QUE EL PARQUE SAAVEDRA NO TAPE LA CUENCA

INFORME PLANEAMIENTO PARTICIPATIVO

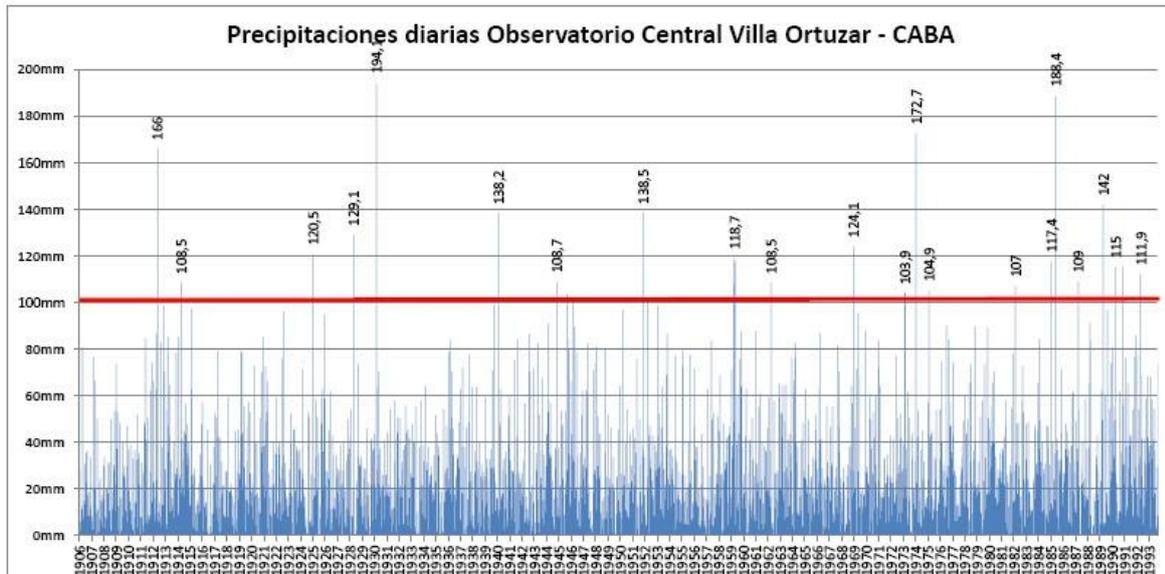
A) Se intentó llevar adelante la realización en la cuenca alta de reservorios en los clubes de Golf al lado de la estación Migueletes y en el de San Andrés (ver pto 1 y 2 en el mapa). Con el rechazo del poder de lobby de algunos "influyentes socios" ... la construcción de esos reservorios en la cuenca alta habrían sido puesta en un compás de espera indeterminado. Las ultimas tormentas graves en la zona fueron en el 1973, 1985/86 2001 2012/13 Tal como están planteadas las cosas ante semejantes tormentas nos volveríamos a inundar. Esta vez el gobierno actual o quien lo suceda tendrán la excusa perfecta. "Tratamos de hacer obras rápidas reservorios, pero los vecinos se opusieron".

B) El plan del reservorio II en el Parque Sarmiento no involucraría por ahora el área del Belgrano Athletic sino las canchas de futbol ya deprimidas que dan hacia la G. Paz hacia la entrada principal del parque! (ver pto 3 en el mapa)

C) Analizamos el conducto que une por la calle Arias al desagote del Dot frente al Barrio Mitre hasta Holmberg (ver pto 5 en el mapa) una obra sugerida a la empresa por la ciudad -ver expediente de aprobación del apto ambiental firmado por Laporta y García Espil que agravo las condiciones de inundabilidad de ese barrio. La empresa había propuesto desagotar vía Melian hacia el conducto principal del Medrano.

D) Se evaluó someramente la posibilidad de aumentar la capacidad del reservorio en el parque Saavedra y la del drenaje desde el parque hacia el río por medio del paseo inundable (aprovechando la distancia entre el techo del arroyo y la superficie) (ver pto 6 y 7 en el mapa) Ambas propuestas rechazadas la primera por la resistencia a la presente intervención de obra en el parque y la segunda por argumentos de la fuerza de la pendiente por García del Río (como si no pudieran frenarla).

I) Otro tema planteado fue la reducción de la capacidad de drenaje del arroyo entubado por la cloaca norte... que reduce el conducto del Medrano bajo la Av Balbín a la altura de su cruce con la calle Galván (ver pto 4 en el mapa) Se podría hacer un "by pass" para que la cloaca pase por debajo del arroyo y vuelva a conectarlo al caño cloacal en vez de reducir el caudal del entubado Medrano como ocurre ahora.
